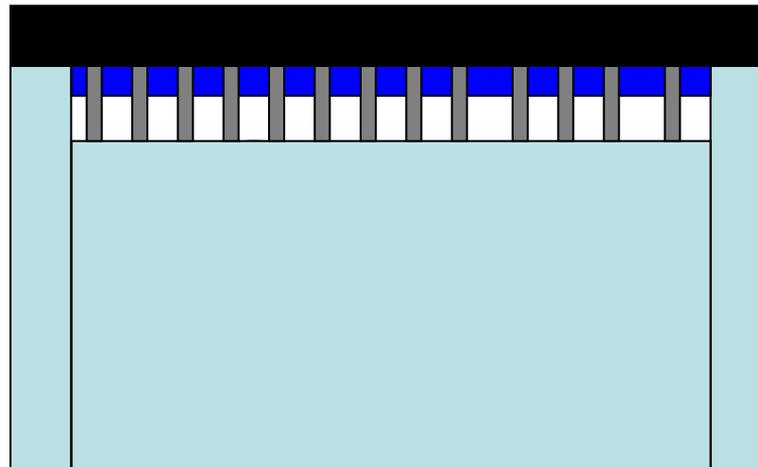
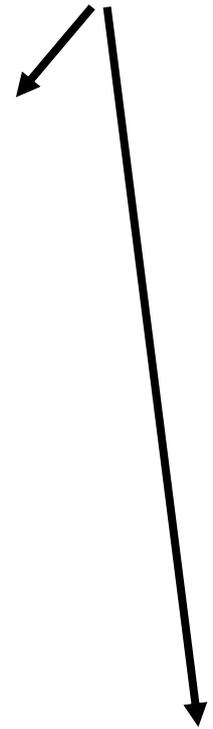
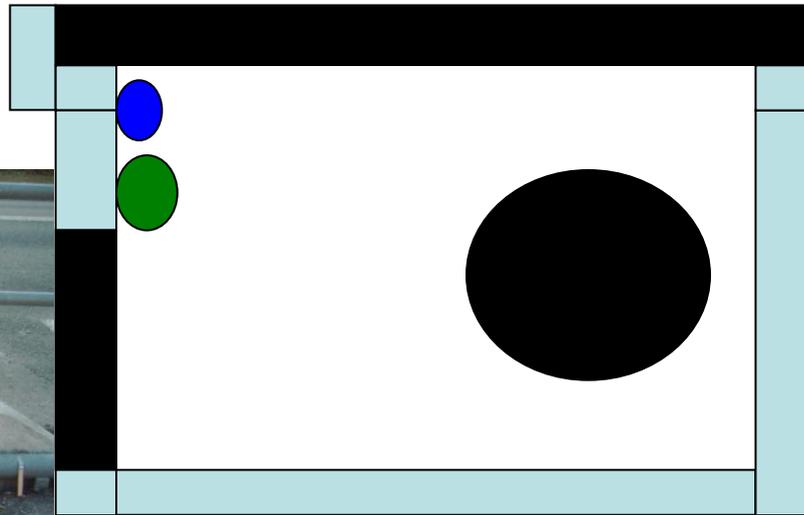
Les balises vertes permettent d'améliorer le champ visuel du cycliste sur la perspective par rapport aux piquets centraux tout en neutralisant l'accès au véhicule

Amélioration de l'accès en supprimant les parties arrondies des trottoirs

Agrandir l'espace de circulation des vélos pour une meilleure sécurité

Agrandir l'espace de circulation des vélos et réfection de la partie cyclable pour une meilleure sécurité

La proposition est de couvrir par une dalle amovible le collecteur d'eau avec le cas échéant un regard avec possibilité d'évacuation des eaux pluviale sur la partie droite de la dalle coté magasin

Possibilité d'introduire des grilles de protections d'évacuation d'eau pluviale

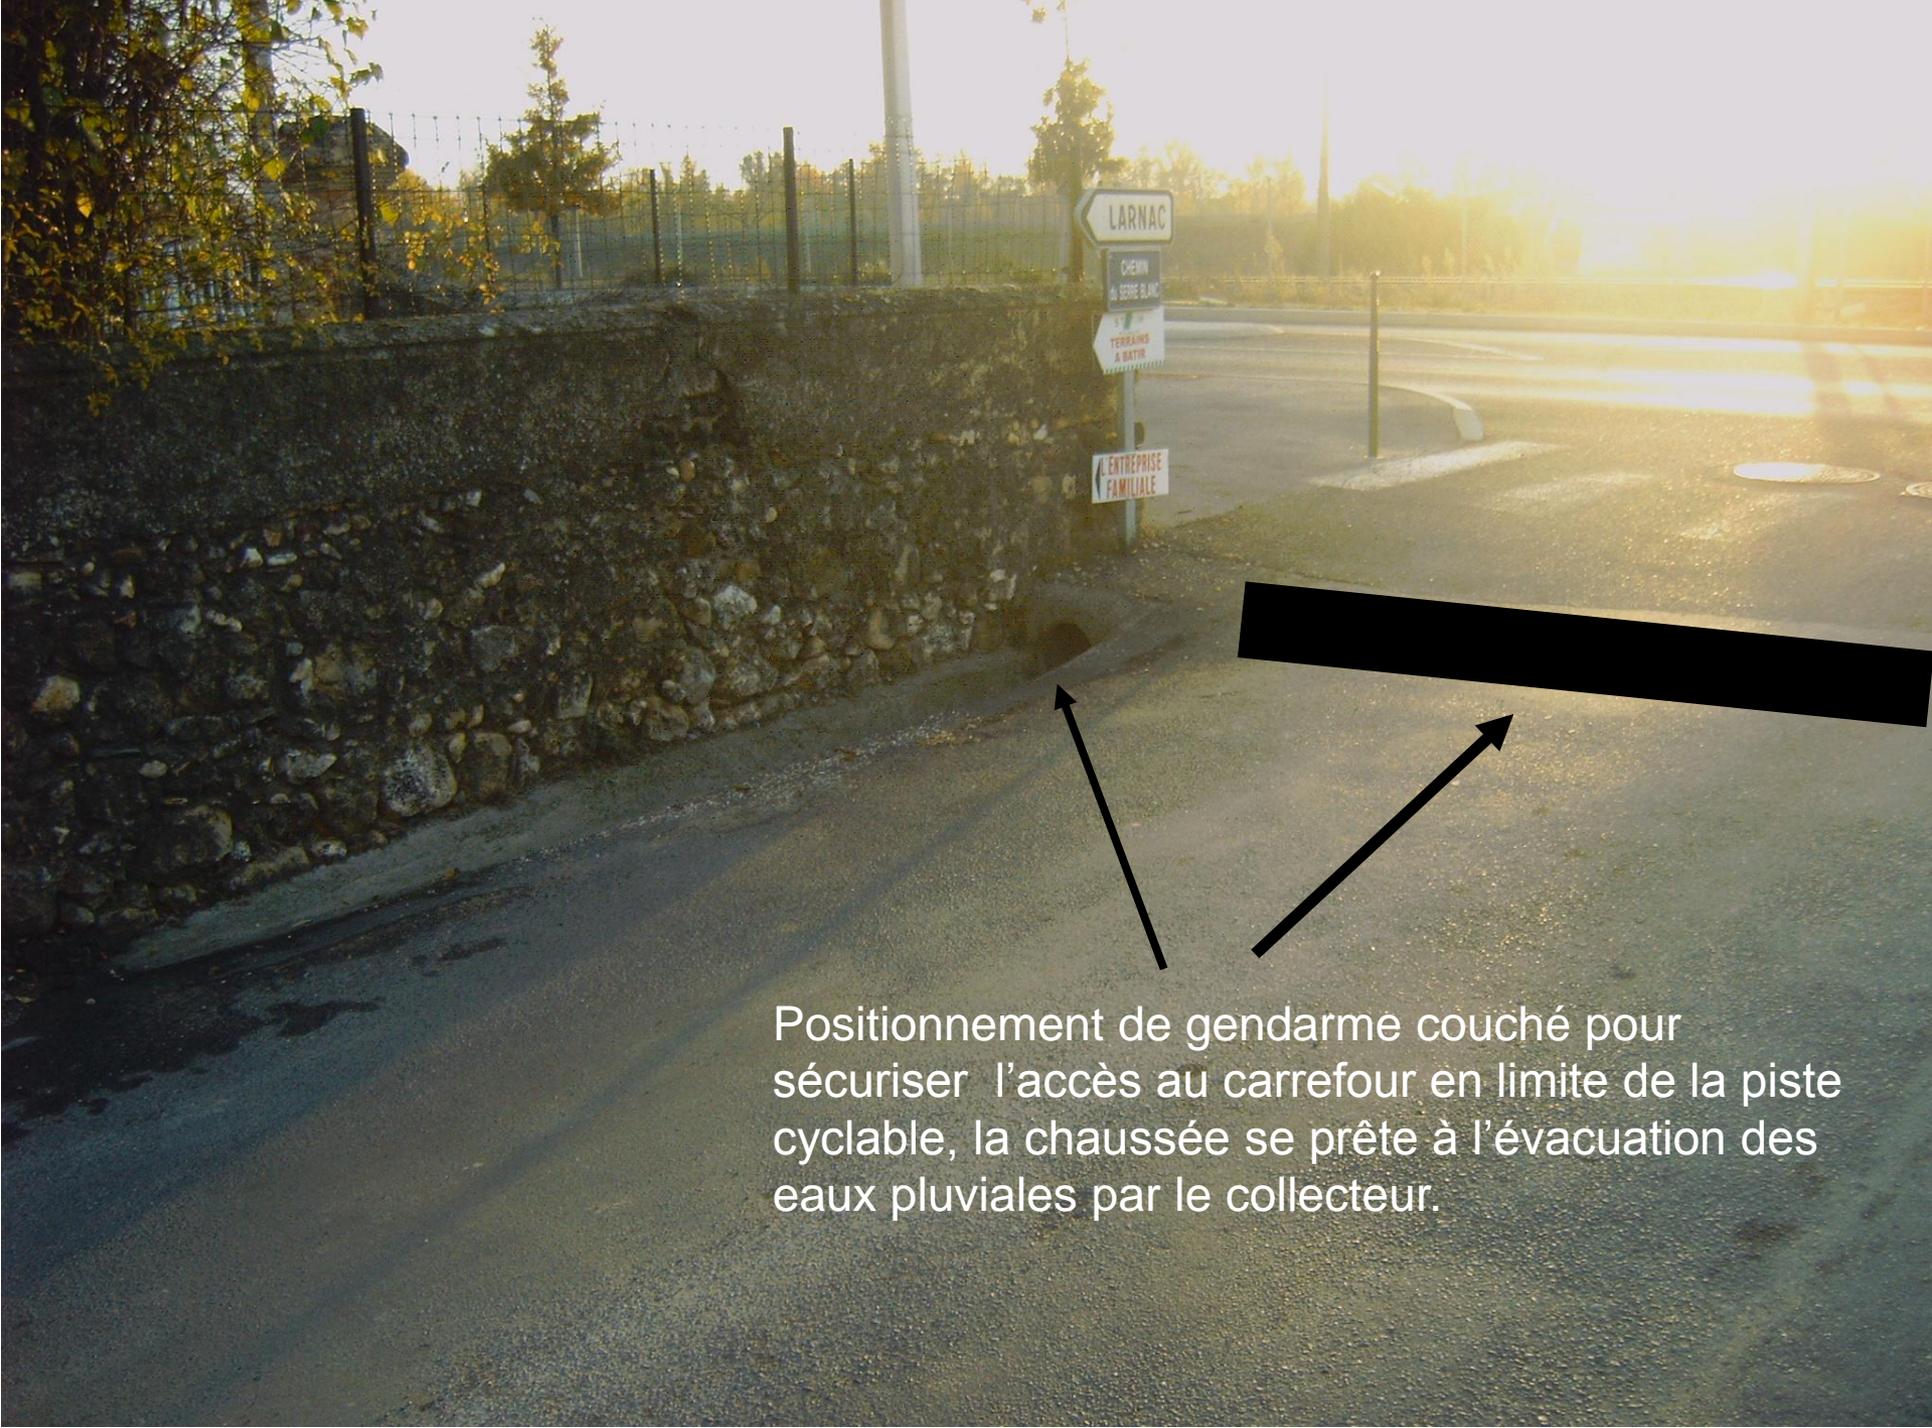
Etre vigilant sur l'emplacement des panneaux publicitaires des établissements riverains pour qu'ils soient implantés dans l'alignement avec la hauteur réglementaire : le panneau noir en fond déborde de 60 centimètres sur la piste est à une hauteur d'homme de 1,90m.

1,90m

Anomalie

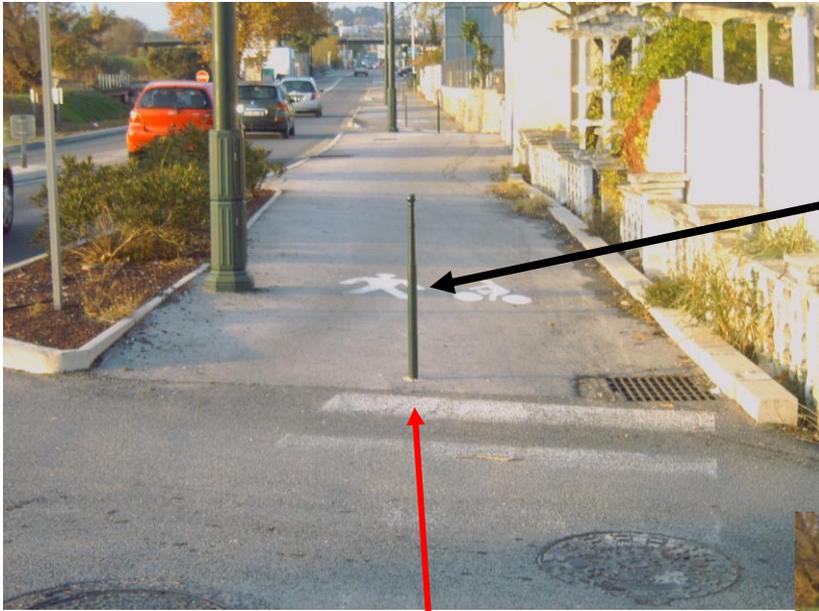
Aucune signalétique concernant l'intersection sur la route de Nîmes, cela peut s'interpréter par le code de la route à une priorité à droite. Aucun panneau stop n'est implanté pas de matérialisation au sol panneau

Nous préconisons une matérialisation par:
un panneau stop, attention cyclistes, piéton
de petit format, plus un gendarme couché au
niveau de la limite de la chaussée abordée
de la piste cyclable pour éviter les sorties sur
la piste cyclable à vive allure

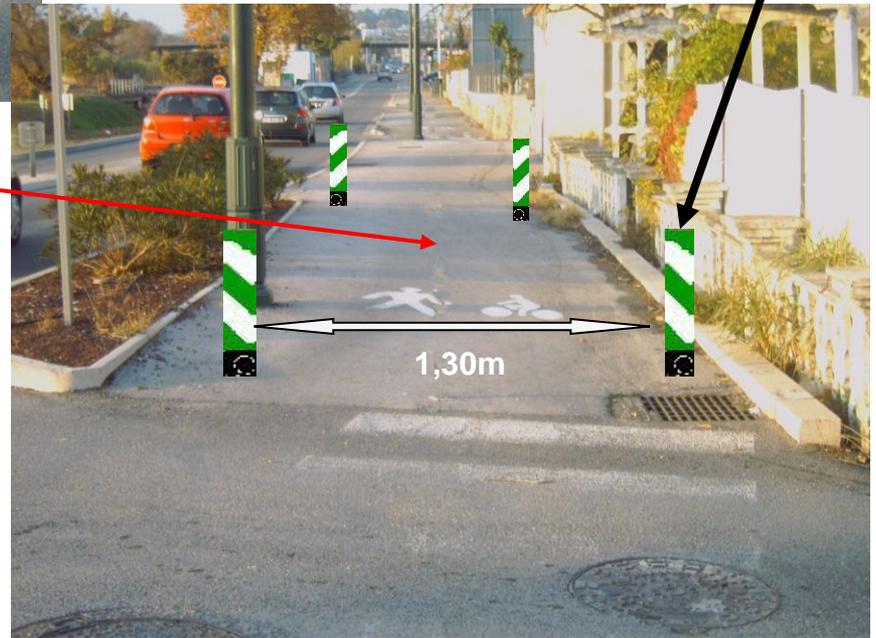
Positionnement de gendarme couché pour sécuriser l'accès au carrefour en limite de la piste cyclable, la chaussée se prête à l'évacuation des eaux pluviales par le collecteur.

Permet d'ouvrir l'espace visuel

Suppression des piquets centraux
par des balises
